**Emne:** Flesland, svar på resterende spørsmål

Kjære konkurransedeltakere i konkurranse for Bybanekunstprosjekt på Flesland

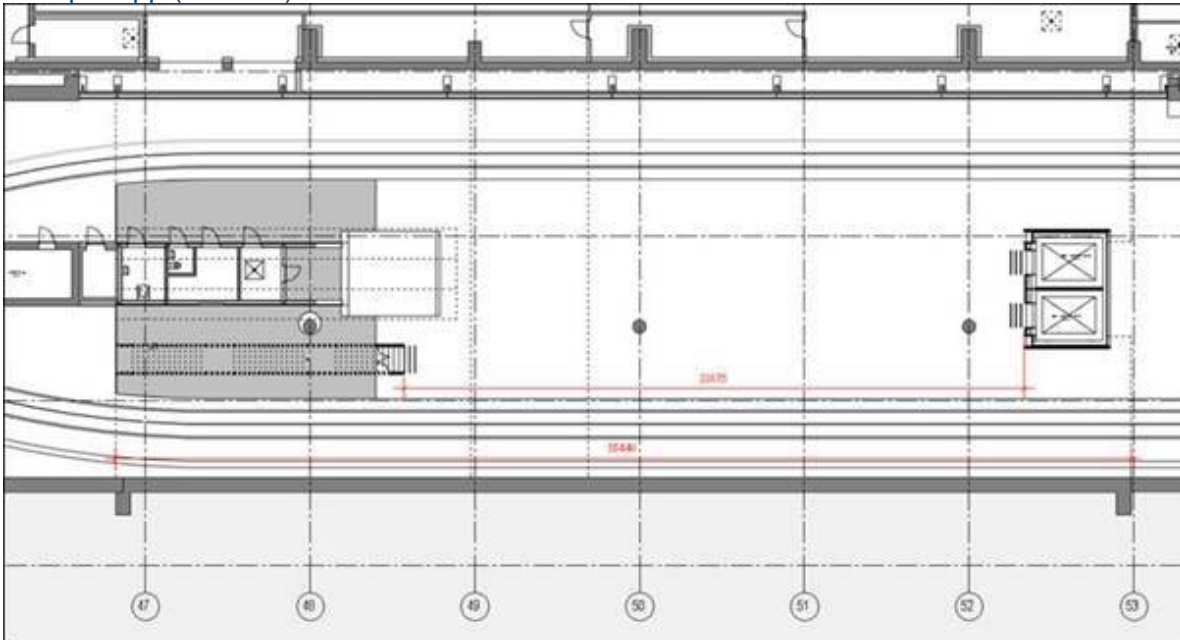
1. Veggen i modellen er 56 m., er dette riktig og oppdatert/aktuelt?

**Svar:** De tegninger og modeller dere har er oppdatert. Det vises til tegning/ modell: **AA1-TBO.dwg**.

Bybanen svarer: Bybanen øst kunstveggen er ca. 56m lang fra dekkeforkant nivå D. Det er litt syd fra akse 47 til akse 53 (se skisse 655 sendt tidligere).

Kunstner må også vurdere at «aktivt» område for Bybanestopp er kun fra heis inngangsdør til bunn rettlopstrapp (ca. 34m):
